不二電機工業株式会社

使用部品変更のお知らせ

1. 対象製品　ＣＴ回路短絡端子
ＴＪ－ＣＴM－７１Ｘ００１
ＴＪ－ＣＴM－７１Ｘ００２

【変更箇所】サンプル図 TJ-CTM-71X002

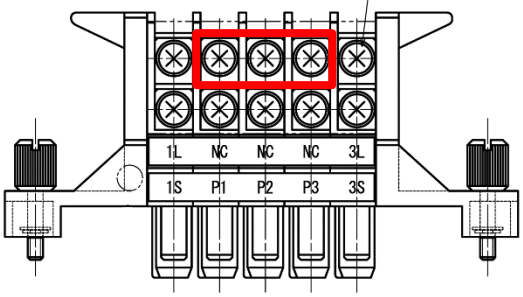
2. 変更内容　メーター用接続プラグ　ＮＣ接続回路部の使用部品変更
【変更前】ねじ仕様
【変更後】ナイロンリベット仕様

変更後
ナイロンリベット（3 箇所）

※本変更による製品機能への影響について、弊社内評価試験（ナイロンリベット取付強度試験、耐振動性、耐衝撃性）において、問題ないことを確認しております。
※製品本体の仕様（定格・性能）および品質に変更はございません。
